# 東海第二発電所

## 火災による損傷防止 (審査会合コメント回答)

平成29年9月19日  
日本原子力発電株式会社

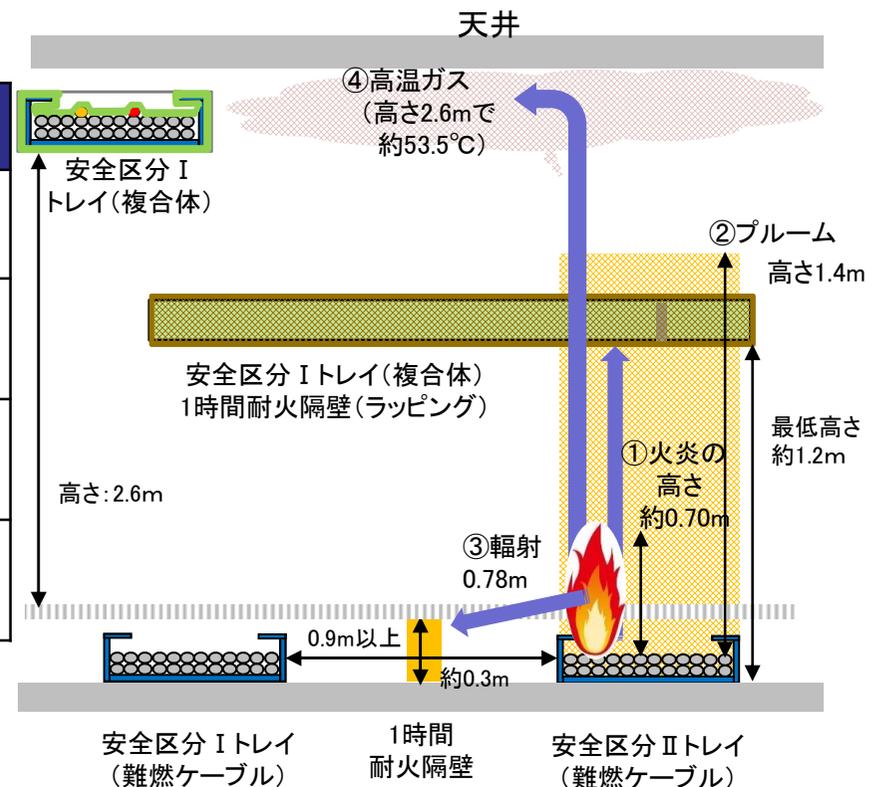
ケーブル処理室床面に新設するケーブルトレイの系統分離について、火災影響評価ガイドに則った火災影響評価を行い、その結果を示すこと。

◆ 床面に設置するケーブルトレイの火災影響評価を実施し、分離対策に問題ないことを確認した。

◆ 火災影響評価ガイドに基づく火災影響評価と対策  
(対象はケーブルトレイのみ)

評価項目	評価結果	異区分トレイへの影響	異区分トレイへの対策	備考
①火炎の高さ	約0.7m	影響範囲内にトレイなし	—	
②プルーム	高さ1.4m (上部ケーブルへの影響範囲)	影響範囲内にトレイあり	1時間耐火隔壁(ラッピング)設置	トレイ最低高さ:床面上約1.2m
③輻射	0.78m (隣接ケーブルへの影響範囲)	影響範囲内にトレイなし	1時間耐火壁設置(輻射熱遮断)	耐火隔壁高さ約0.3m
④高温ガス	約53.5°C (天井(2.6m)部の温度)	影響なし	—	天井近傍トレイ高さ:2.6m
